Jönköpings kommun

Ekhagen 2:1

Granskning av geoteknisk PM

2017-10-18,
Kompleterad
2017-10-30

Figur 2. Härledda värden för friktionsvinkel redovisade i Sigma Civil (2017). För denna rapport grovt skattat medelvärde för SC08 betecknat med streckad linje.

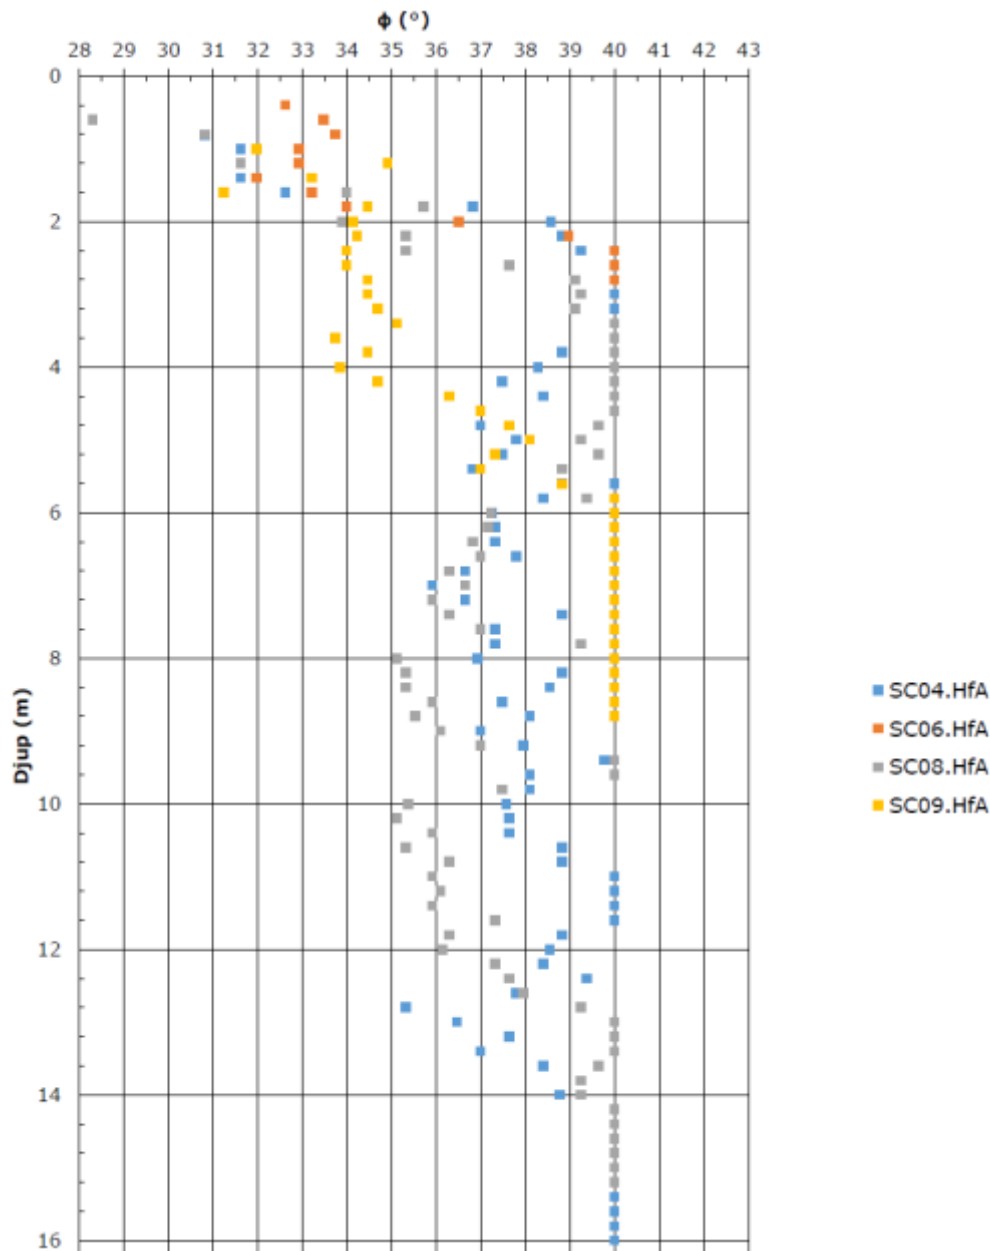
För SC08 som är en punkt belägen ca 8 m bakom släntkrön till Ravin 1 ligger värdena i Figur 2 mellan 28 och 40 grader ned till 4 m djup och under 4 m djup mellan 35 och 40 grader. För motsvarande läge (8 m bakom släntkrön) i Figur 1 är värdet 33 grader ned till 4 m djup och 37 grader därunder.

För SC09 som är en punkt belägen i ravinbotten i Ravin 1 ligger värdena i Figur 2 mellan 28 och 40 grader ned till 4 m djup. För motsvarande läge (i släntkrön) i Figur 1 är värdet 37 grader.

Från ovanstående jämförelse drar vi slutsatsen att den geotekniska utredningen Sigma Civil (2017) inte visar att de geotekniska förhållandena kring punkt SC08 avviker vä-

sentligt från de geotekniska förhållanden som Golder (2015) utgått från i sina stabilitetsbedömningar. Gränsen för otillfredsställande stabilitet för detaljplan enligt Golder (2015) går dock, enligt vår uppskattning, ca 15 m in på det exploateringsområde i Ekhaugen 2:1 som redovisas i Sigma Civil (2017).

Figur 3. Slänten vid Sektion A-A enligt en terrängskuggning från Lantmäteriet. Vår bedömning av läget av Sektion A-A (svart linje), fastighetsgräns (svart tredelad linje) och "Gräns för tillfredsställande god stabilitet för detaljplan" enligt Golder (2015) (grön linje).

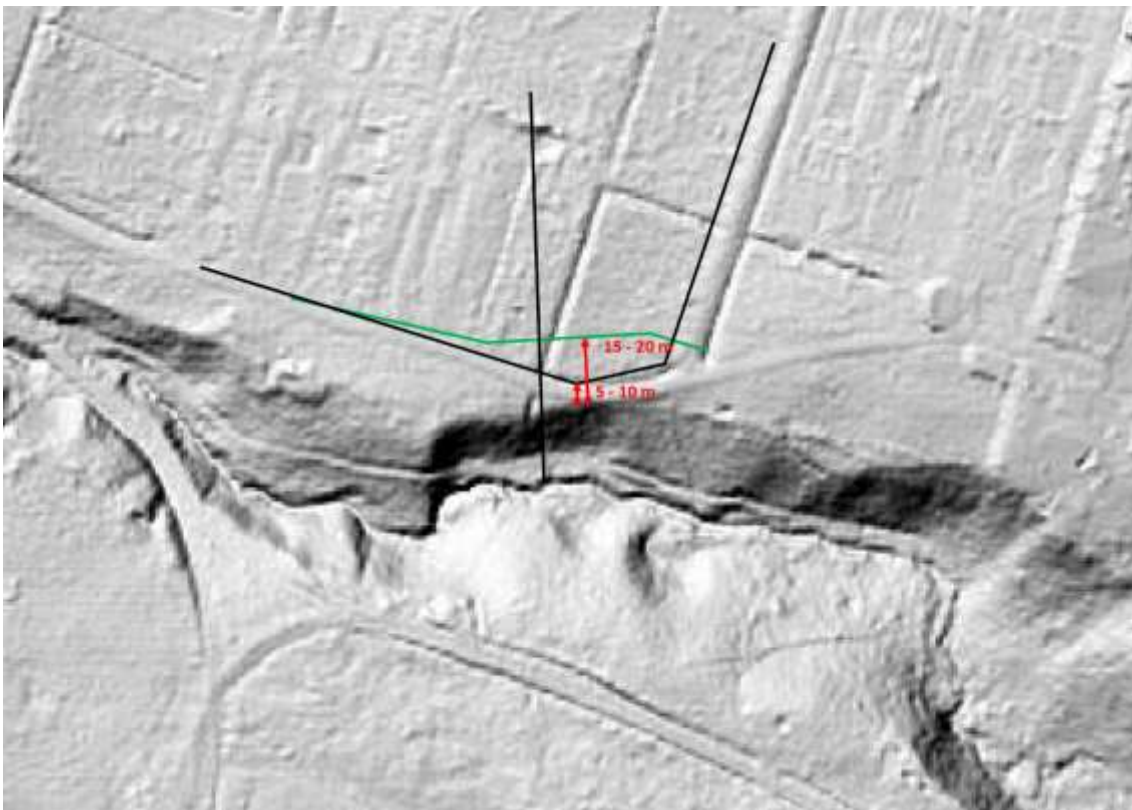
Enligt Sigma Civil (2017-2) ska samtliga geokonstruktioner inom objektet tillhöra SK2. För SK2 ska säkerhetsfaktorn F_{EN} väljas till 1,0 enligt IEG (2008). I Sigma Civil (2017) Figur 3 redovisas stabiliteten i en ravinslätnt genom beräkningsresultat för en sektion, Sektion A-A. I andra delar av ravinslätten ligger, enligt vår uppskattning, GC-vägen närmare släntkrön (alldeles intill) och fastighetsgränsen närmare släntkrön (5 till 10 m från släntkrön), se Figur 3 nedan. Säkerhetsfaktorn för Sektion A-A har beräknats till 0,86 vilket förefaller vara ett lågt värde med hänsyn till släntkrönets närhet till GC-vägen och till fastighetsgränsen. Skredkommissionen (1995) anvisar samma värde på lägst erforderlig totalsäkerhetsfaktor i dränerad analys för "Nyexploatering" som för "Annan mark", i en detaljerad utredning ($F_{\phi} = 1,3$). Vi anser därmed att det är oklart vilken säkerhetsfaktor som ansetts motsvara tillfredsställande stabilitet för beräkningen enligt Sigma Civil (2017) Figur 3.

Vi uppskattar släntlutningen och slänthöjden i närmaste ravinslänt till ca 1:2,2 respektive 7,5 m från Sigma Civil (2017) Sektion A-A. I Golder (2015) Tabell 10 anges beräknat avstånd där stabiliteten är tillfredsställande för en slänt med den geometrin till 15 m. Detta överensstämmer med vårt försök till tolkning av läget av "Gräns för tillfredsställande god stabilitet för detaljplan" enligt Golder (2015) enligt Figur 3 ovan (15 till 20 m från släntkrön). "Gräns för tillfredsställande god stabilitet för detaljplan" ligger således, enligt vår uppskattning, upp emot 10 till 15 m innanför fastighetsgränsen. Den geotekniska utredningen Sigma Civil (2017) visar dock, enligt vår bedömning, inte att de geotekniska förhållandena kring punkt SC08 avviker väsentligt från de geotekniska förhållandena som Golder (2015) utgått från i sina stabilitetsbedömningar. Vi ser därför ett behov av klargörande av att avståndet från planerad exploateringsgräns (fastighetsgränsen) till ravinslänt är kortare än avståndet från "Gräns för tillfredsställande god stabilitet för detaljplan" till ravinslänt.

Portryck har endast mätts vid två tillfällen med en månads mellanrum. Mätningarna tyder enligt Sigma Civil på att portrycken fluktuerar mycket. För att ta hänsyn till att mätningens begränsning och portryckens fluktuation har portrycken i beräkningen som redovisas i Figur 3 valts med hjälp av en grundvattenyta som ser ut att gå horisontellt ut mot slänten från den högsta mätta grundvattenytanivån i Punkt SC08. Detta motsvarar rimligen en hög nivå relativt mätvärdet i Punkt SC08, i en stor del av slänten. Vi bedömer dock, och Sigma Civil verkar också ha bedömt, att osäkerheten i portryck behöver

beaktas ytterligare, till exempel genom en känslighetsanalys. Enligt den känslighetsanalys som Sigma Civil utfört var stabiliteten känslig för grundvattenytans läge; beaktningssområdet kring släntrönet ökade och närmade sig fastighetsgränsen. Vi anser att konsekvensen av detta resultat borde varit att utöka mätningar. Alternativt att, i stället för beräkningen i Figur 3, redovisa en beräkning med en mer konservativ portrycksfördelning.
